TESTO DELLE OSSERVAZIONI

OSSERVAZIONE N. 3: Inserimento non corretto dell’IMPIANTO EOLICO INDUSTRIALE “ Pitigliano ” nel PAESAGGIO, sul TERRITORIO e CUMULO con altri IMPIANTI FER (eolico, fotovoltaico, agrivoltaico e geotermico).

ALLEGATO 1 alle OSSERVAZIONI all'IMPIANTO EOLICO INDUSTRIALE denominato “ PITIGLIANO”

IMMAGINE n. 7 Mappa della intervisibilità degli impianti eolici elaborata dall'Associazione nazionale Amici della Terra. La mappa non è aggiornata comunque rende molo bene dell'enorme impatto visivo creato dal cumulo degli impianti.

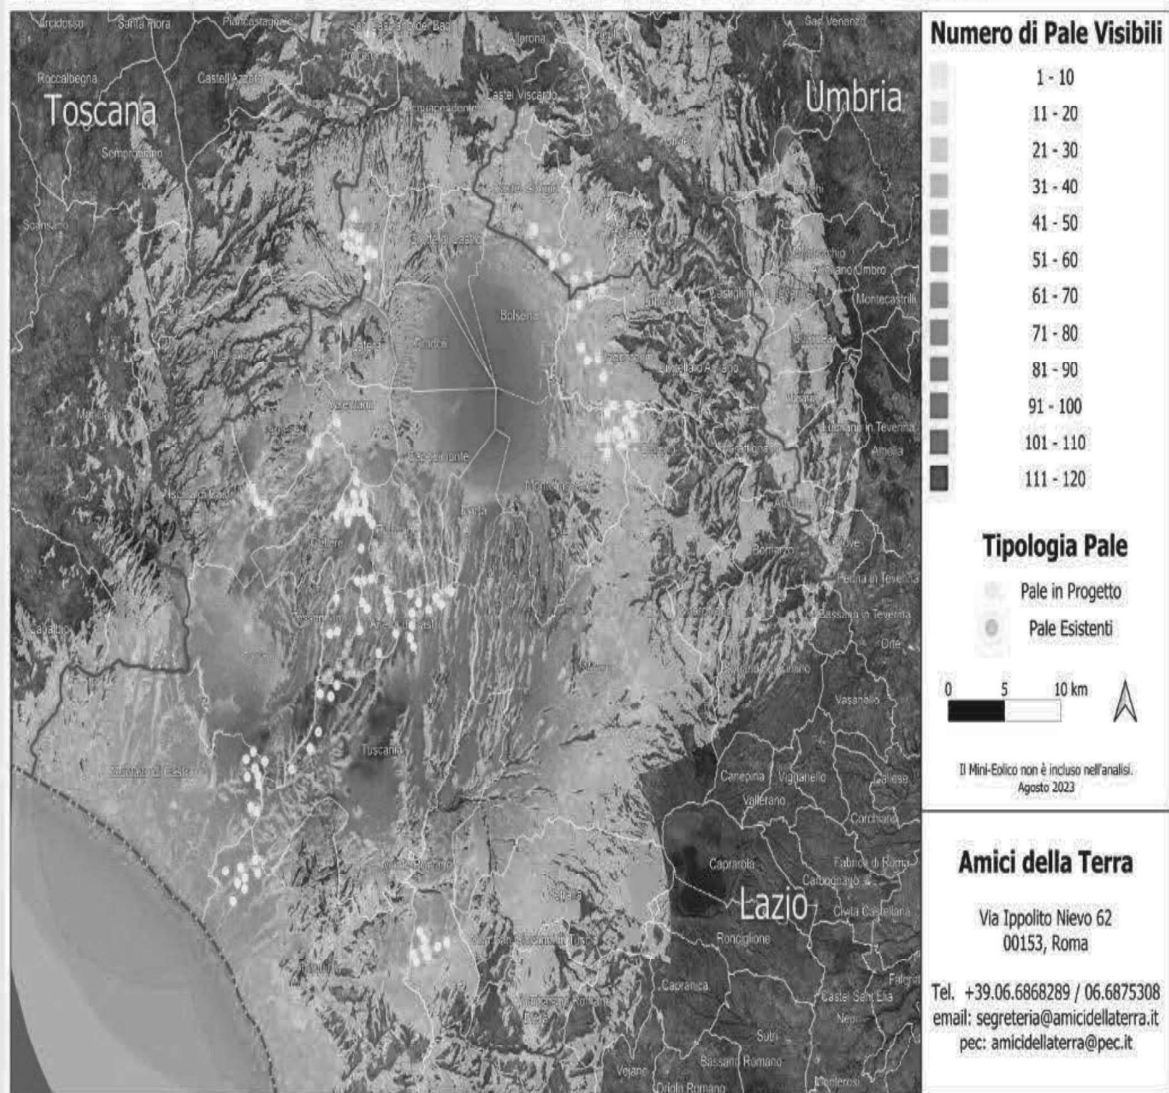
Se agli impianti eolici rappresentati qui sopra che non comprendono sia l'impianto eolico Pitigliano e le altre 14 pale del progetto eolico in verifica amministrativa sempre nel territorio di Pitigliano si aggiungono i migliaia di ettari (7000 fin'ora) di territorio occupato dagli impianti fotovoltaici e agrivoltaici e dalle altre tipologie appare chiaro il numero spropositato degli impianti FER nella bassa toscana e nella Tuscia.
